VYSVĚTLENÍ ZADÁVACÍ DOKUMENTACE Č. 4

Bytový dům Havlíčkova 1 v Kroměříži

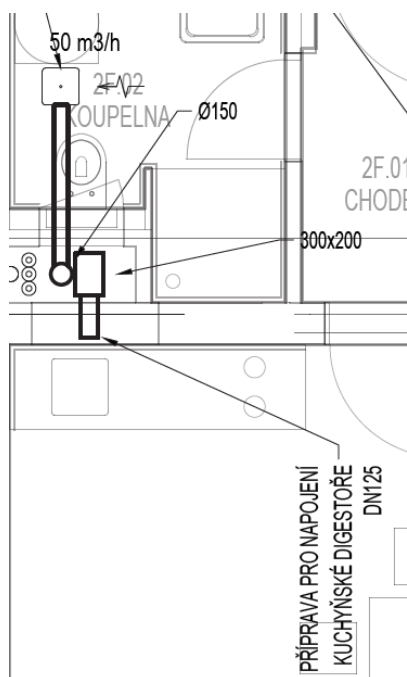
žádáme tímto o vysvětlení v části VZT: Odvětrání kuchyní (příprava) je u jednotlivých bytů prostřednictvím čtyřhranného VZT potrubí, které ovšem není ve výkazu výměr. Znamená to tedy napojení na stávající čtyřhranné VZT rozvody?

Stoupačka je 300x200 mm. Odbočka d125. viz přiložený obrázek. **Doplněno** v aktualizovaném soupisu prací (viz bod č. 29. tohoto Vysvětlení).
